הנדון: חוות דעת וממצאי ביקורת ליקויי בנייה

שיפוץ בבית הקיים

ליקויי בנייה / עבודות שיפוץ לגבי מבנה, שכתובתו: [REDACTED].

חדר רחצה בקומה עליונה

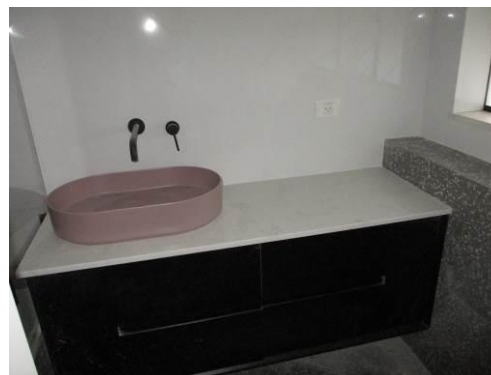
- 1.1 בבית הנדון במספר מקומות רב בשני קומותיו נמצאו מוקדי רטיבות חמורים אשר בחלקם חמורים ועוצמתיים מאוד. ישנם מקומות בהם מוקדי הרטיבות נמצאים בקירות מתחת וסביב אביזרי הקצה של מערכת החשמל, קרי שקעים. מגע ישיר בין המים לחשמל מהווה מפגע בטיחותי חמור ביותר ואף סכנה לחיי אדם. כמו כן המגע הנ"ל כן עתידי לגרום לפגיעה חמורה בבית הנדון ע"י שריפה. שלא לדבר על השיבושים ותקלות במערכת החשמל הצפויים.
- 1.2 בחדר הרחצה בקומה העליונה המתואר להלן הקבלן החכם הרכיב שקע חשמל בתחום המקלחת, מספר ס"מ מעל הטוש!!!

1. לאחר טיפול בנושא הרטיבות יש לבצע בדיקה יסודית ומקיפה של חלקי מערכת החשמל ולבצע תיקונים בהתאם לנזקים שיתגלו, לדוגמא החלפת אביזרי הקצה, חוטי החשמל וכדומה.
2. בחדר הרחצה המתואר באופן מידי יש להעביר את שקע החשמל למקום תקין.

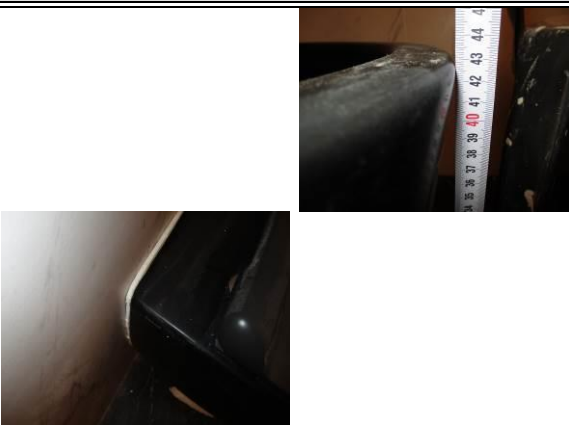
2.7 הרכבת אסלות. שלושת האסלות הורכבו בצורה לא תקינה לחלוטין מבחינת גובהן: גובה אסלה המותר עפ"י התקן הינו 38-40 ס"מ. בפועל כל האסלות הורכבו בגובה ממוצע של 43 ס"מ. בנוסף האסלה בחדר הרחצה המתואר בתמונה 5 להלן אינה יציבה ומתנדנדת בצורה מופרזת. בנוסף האסלה המתוארת בתמונה 3 להלן הורכבה בצורה מוזרה – עם רצועת קלקר או ש"ע בינה לבין הקיר.

2. גובה אסלה לא תקני

4. גובה אסלה לא תקני + רצועת קלקר בין האסלה לקיר

6. גובה אסלה לא תקני + האסלה לא יציבה ומתנדנדת בצורה מופרזת

1. לפרק את מערכות האינסטלציה ומערכות האיטום, באופן מלא.
 2. לבצע את המערכות הנ"ל מחדש, אך הפעם בצורה תקינה, מקצועית ואיכותית.
 3. ביצוע התיקונים הנ"ל דורש פירוק מלא של שלושת חדרי הרחצה ופירוק חלקי של ריצוף הבית, לצורך העברת הצינורות.
- חיפוי הקירות (קרמיקה) יש להחליף גם מסיבה אחרת, ראה אותה בפרק הדו"ח הבא.

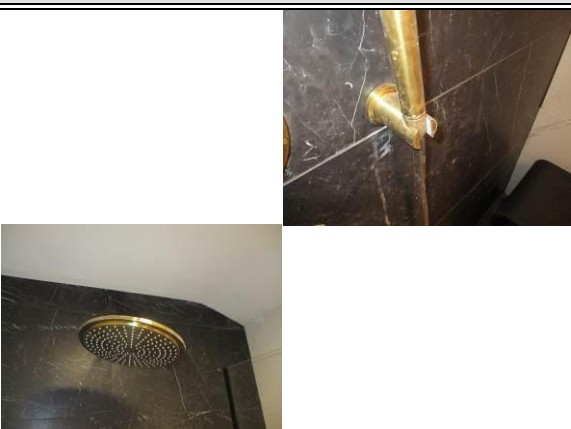
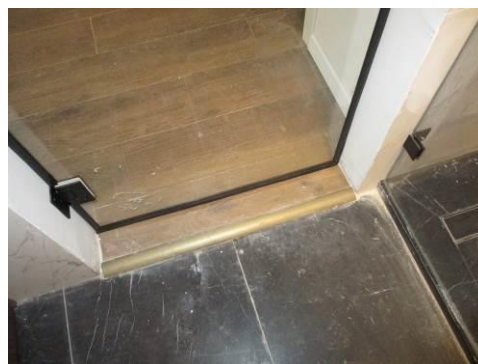
2.9 עפ"י הממצאים לקבלן אשר ביצע עבודות האינסטלציה בבית הנדון לא היה שמץ של מוסג כצד להרכיב כלים הסניטריים בקירות הגבס. רובה מכריע של הברזים, צינורות של הברזים, צינורות של הטושים הורכבו בצורה לא יציבה והם מתנדנדים בצורה מופרזת. בין יתר השלכות ההרכבה הלקויה והחובבנית של הקבלן תגרום לנזילות מים בחיבורים ובסופו הדבר להתפרקות הכלים.

2. צינור הברז לא יציב ומתנדנד

3. כנ"ל צינור הטוש

6. כנ"ל תליית הטוש וצינור הטוש

5. נקודת המים של הטוש לא יציבה ומתנדנדת

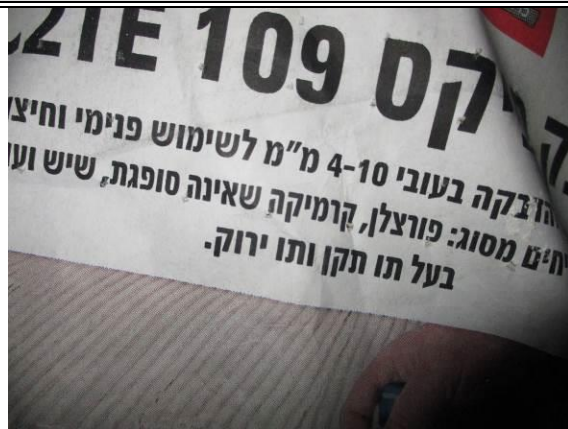
תגרום להתפרקות אריחים מקירות הרקע ולנשירתם רבה. בעת ביקורי בבית הנדון נמצא דבק לקרמיקה אשר הקבלן שימש בו להדבקת אריחי החיפוי (ראה בתמונות להלן). חומר זה (דבק) הינו חומר מצוין מכל תכונותיו, מלבד הגבלה אחת אשר שחור על גבי לבן מופיע באריזת הדבק ואומרת שדבק זה מתאים לקרמיקה שאינה סופגת. במקרה הנדון רוב אריחי הקרמיקה בחיפוי קירות הם אכן סופגים (נוזלים), ולמיטב ידיעתי כושר הספיגה שלהם הינו גבוה מאוד. הדבר הנ"ל באופן וודאי יגרום להתפרקות אריחים מהקירות, תוך זמן קצר. ולטענה זאת ישנן כבר הוכחות בשטח:

א'. בחדר הרחצה המתואר בתמונה 4 כבר התחילו התפרדות והתנתקות האריחים מהקיר. ב'. באותו חדר הרחצה קדיחה קטנה ועדינה לצורך תליית מראה גרמה לתזוזה והתנתקות האריחים.

5. התנתקות והתפרדות של אריחי החיפוי

8. התחלת התפרדות האריחים, רובה התפרקה וכדומה – הכל כתוצאה משני הקידוחים הקטנים

11. אריחים "זרים"

1. לפרק ולפנות את חיפוי הקירות הלקוי, באופן מלא.
2. לאחר הפירוק לתקן את קירות הגבס, לבצע הגנות ולחפות את הקירות מחדש, אך הפעם בצורה תקינה ומקצועית ותוך שימוש בדבק מתאים לסוג הקרמיקה.

1. רטיבות בפרוזדור לפני הדלת ביציאה למרפסת גינה

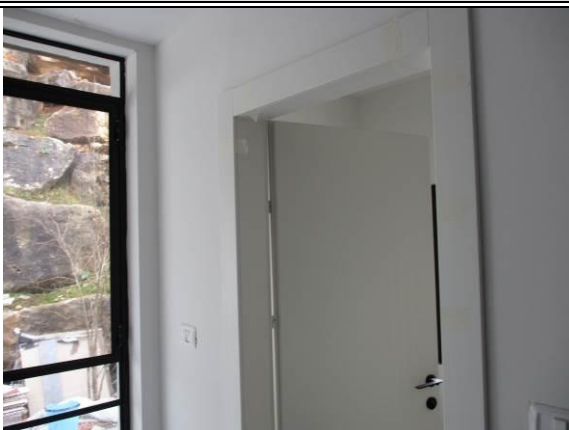
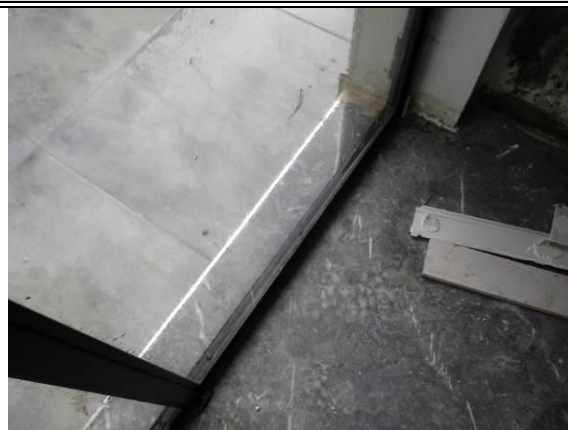
4.1.1 רטיבות ברצפה ובקירות בסוף הפרוזדור בקומת הקרקע, לפני הדלת ביציאה למרפסת גינה:

א'. פלישת ריצוף הפרוזדור החוצה, בכ- 20 ס"מ;

ב'. היעדר מוחלט של סף הדלת;

3. ריצוף הפנים פולש החוצה, מתחת לדלת

5. רטיבות חמורה מרצפה וקירות

1.1 לפרק את הדלת ביציאה למרפסת גינה (בסוף הפרוזדור).

1.2 לשנות ריצוף פנים וחוף בסמוך לדלת.

1.3 לבצע מערכת איטום תקינה מתחת לדלת – במפגש בין רצפת הפנים לרצפת החוף.

1.4 להרכיב סף שיש תקין ובעל שיפוע נדרש כלפי חוץ.

1.5 לבצע מעבר מודרג מתחת לדלת.

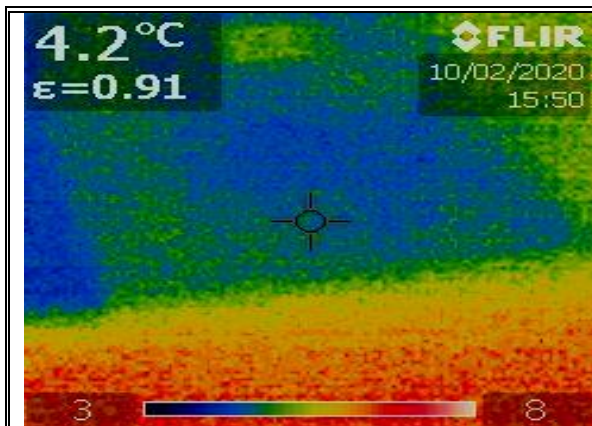
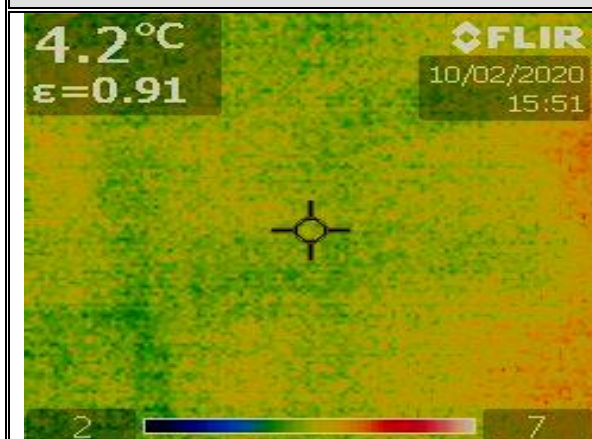
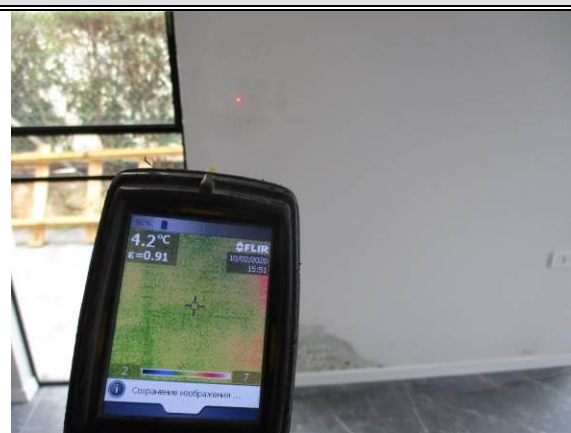
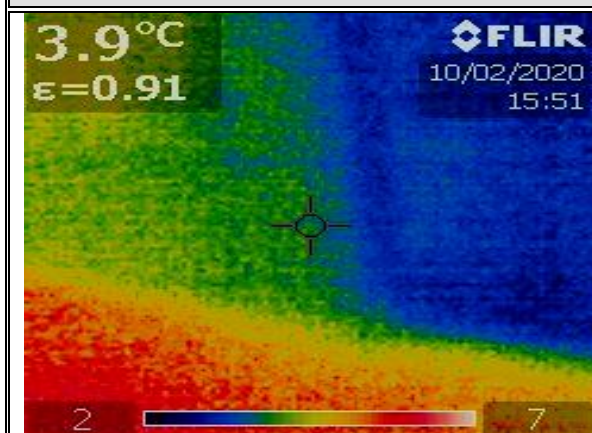
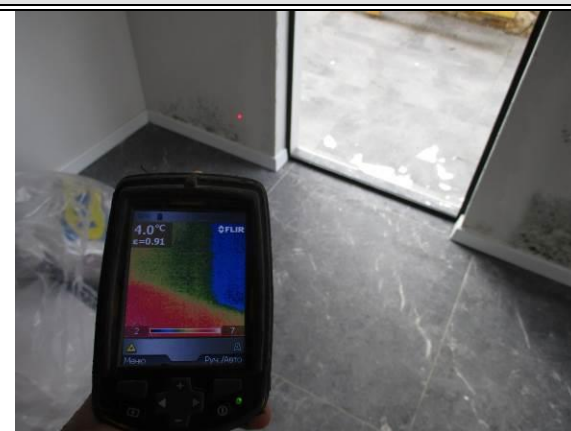
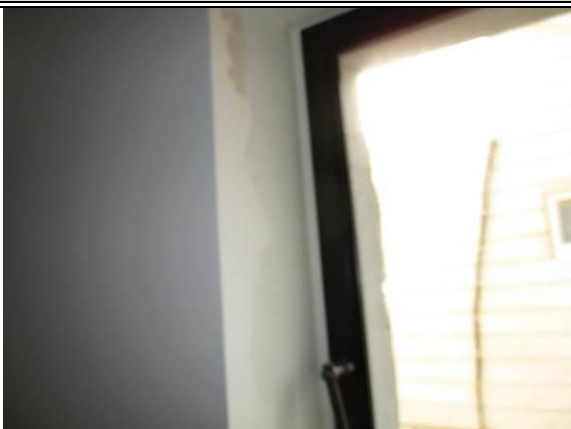
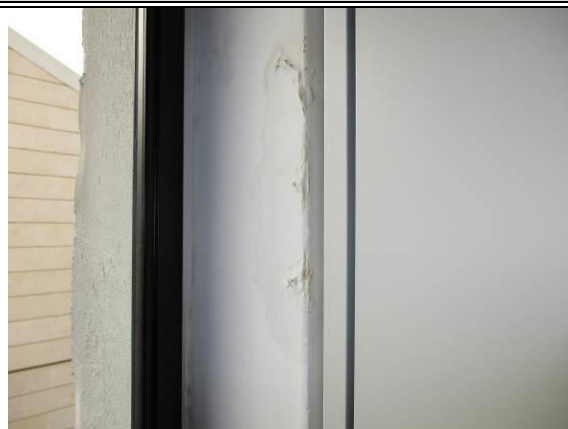
4.1.3 רטיבות בסלון באזורי החלונות, רטיבות במחסן באזור החלון ורטיבות בקומה העליונה

א'. היעדר מוחלט של אדני החלונות בעלי שיפוע תקני כלפי חוץ (ספי שיש);

ג'. במספר חלונות חלק הקטן של הרטיבות נגרם ע"י נזילות מים מתוך מסגרת החלונות,

19. מים חודרים פנימה בין החלון לאדן הלקוי

42. פרקט מתפרק בגלל הרטיבות

45. נמדד 0.3% במקום 5%

54. נמדד שיפוע "הפוך" – כלפי החלון

3.2 על קבלן האלומיניום אשר ביצע את הדלתות וחלונות לאתר ולתקן את הליקויים אשר גורמים לחדירות מים דרך המסגרת.

3.3 בכל מקום בהם אדני החלונות הורכבו ללא שיפוע תקני כלפי חוץ יש לפרק את החלונות

ולהחליף את האדנים הלקויים. בוודאי כולל במחסן בו תוך בדיקה בפועל הוכחה חדירת מים בין האדן לחלון.

הערה: לידיעתו הלקוח – שיפוע אדן חלון תקני הינו 5% ומעלה

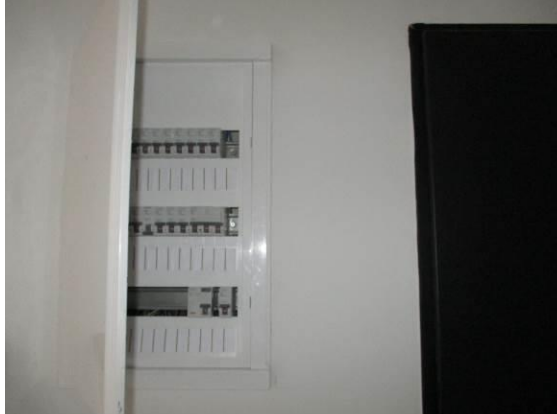
5.1 בחדרי השינה בקומה עליונה (אחד מהם מתואר בתמונות להלן) התקבלה הרגשה מוזרה בעת הליכה על רצפת החדרים המכוסה בפרקט. עקב החשש על התרוממות או "התנפחות" הפרקט הדברים אלה נבדקו ולא נמצאו בפועל. הפרקט באופן מלא צמוד היטב לרצפה שמתחתו. בשלב הבא נעשו בדיקות ומדידות של שיפוע הרצפה (הפרקט). ואז נמצאו ונמדדו שיפועים גדולים מאוד ומכוונים לכיוונים שונים וכולל נגדיים בקטעי הפרקט שונים. מכאן המסקנה שהריצוף אשר משמש כרקע לפרקט בוצע בצורה לא ישרה, לא אופקית ובהחלט לא מישורית, כלומר ולאחר המדידות - לא תקינה לחלוטין.

5.2 בלוחות החשמל לא בוצע סימון למעגלי החשמל ולא הורכבו מכסי הבטיחות.

8. כנ"ל	7. לא בוצע סימון למעגלי החשמל ולא הורכבו מכסי הבטיחות

1. בחדרי השינה לפרק ולפנות את הפרקט ואת הריצוף הקרמי. לרצף מחדש ולבצע פרקט חדש.

2. לבצע סימון למעגלי החשמל ולהרכיב מכסי הבטיחות.

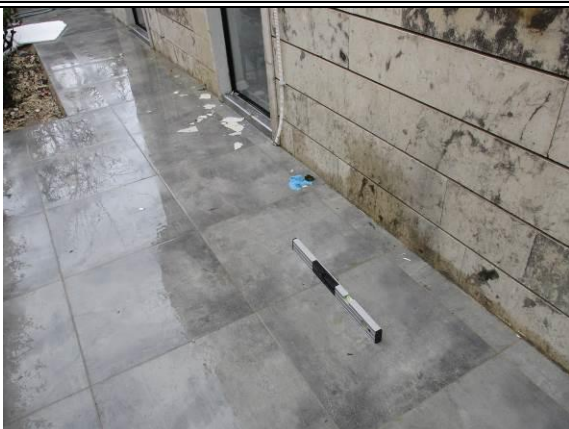
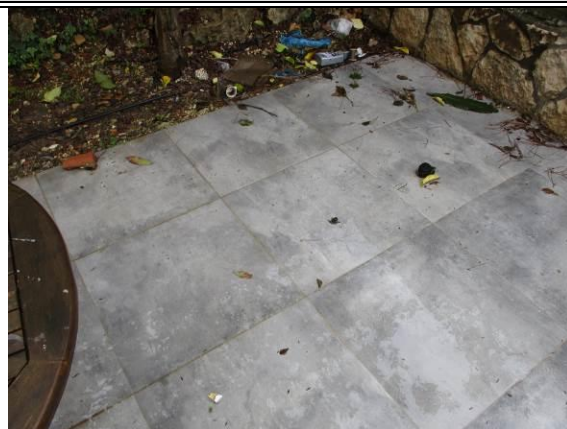
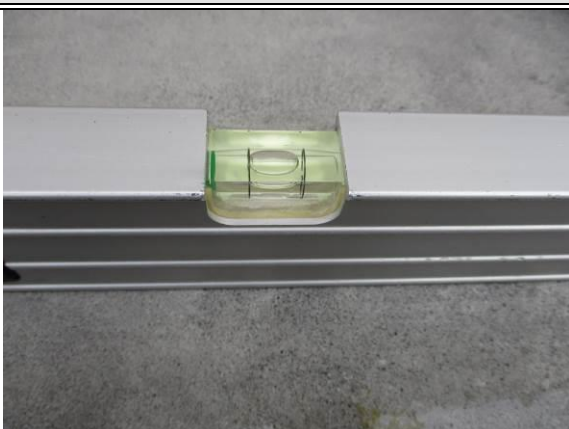
- 6.1.1 כל משטחי הריצוף בלי לצאת מן הכלל בוצעו ללא שיפועים תקינים לצורך הבטחת ניקוז מי גשם תקין. יתרה מכך נמצאו קטעי הריצוף בהם נמצאו שיפועים "הפוכים" – נגדיים לכיוון זרימת המים. שיפועי הריצוף נבדקו במקומות רבים ובאף מקום לא נמדד שיפוע שאפילו מתקרב לשיפוע תקני של 1% לפחות.
- בנוסף יצוין שבדיקת הריצוף בוצעה ביום גשום. עקב כך היה ניתן לראות בוודאות את היעדר הניקוז של מי הגשם ואת ייצור של שלוליות המים גדולות ועמוקות.
- 6.1.2 במקומות בהם ריצוף החוץ לא נגמר ליד הקירות לא בוצעו חגורות בטון תקניות או ש"ע, אלא בוצעה מריחת בטון מאולתרת. במקומות אלה כבר ניכר התפרקות אריחים.
- הערה: חישוב של כמות הריצוף (לא כולל מדרגות חוץ):

- 6.1.3 ריצוף הקרמי במדרגות החוץ על שלחי המדרגות בוצע עם שיפועים נגדיים כמעט בכל המדרגות. ליקוי זה מהווה הצטברות מים על פני המדרגות, ובשל כך מהווה מפגע בטיחותי חמור בימים גשומים.
- 6.1.4 ביצוע / גימור המדרגות לפני דלת הכניסה למגרש בוצע בניגוד תכנון, וגם בניגוד לדרישות התקנים הרלוונטיים, וגם בניגוד לתקנות התכנון והבנייה. המסמכים הנ"ל מחייבים לפני הדלת לבצע משטח אופקי אשר מידתו של 1 מ' לפחות. בפועל המדרגה התחתונה נמצאת בצמוד לדלת, כלומר ללא שום משטח אופקי בכלל.

לפי הסבר הבעלים (מזמין הבדיקה) הרכבת הרצועות שיש הנ"ל לא הייתה בתכנון השיפוץ, אלא צורך להרכבת הרצועות הנ"ל נוצר לאחר פתיחת פתחי החלונות ע"י הקבלן בצורה רשלנית, והן (הרצועות) מיודות להסתיר את הבעיות ואת הנזקים אשר נוצרו בקירות סביב החלונות. בחיפוי השיש הנוסף הנ"ל נמצאו הליקויים הבאים:

1. אין ניקוז מים תקין / נוצרו שלוליות

6. שיפוע נגדי לכוון זרימת המים

20. שלולית מים על המדרגה, בשל שיפועה נגדי

22. חיפוי שיש נוסף סביב החלונות <<

- 1.1 לפרק ולפנות את כל הריצוף החוץ.
- 1.2 לפרק ולפנות את הריצוף במדרגות החוץ.
- 1.3 לשנות את שלד הבטון של המדרגות.
- 1.4 לרצף מחדש בצורה תקנית ומקצועית.
- 1.5 לבצע מגדות חוץ מחדש, בצורה תקנית, מקצועית ובטיחותית.

- 2.1 לפרק ולפנות את אריחי השיש הלקויים.
- 2.2 לספק חומר תקין ואיכותי ולבצע את חיפוי האריחים מחדש, בצורה תקינה ומקצועית.
- 2.3 החלפת חומר הגמר ירוד בגליפים נכלל בפרקים קודמים.
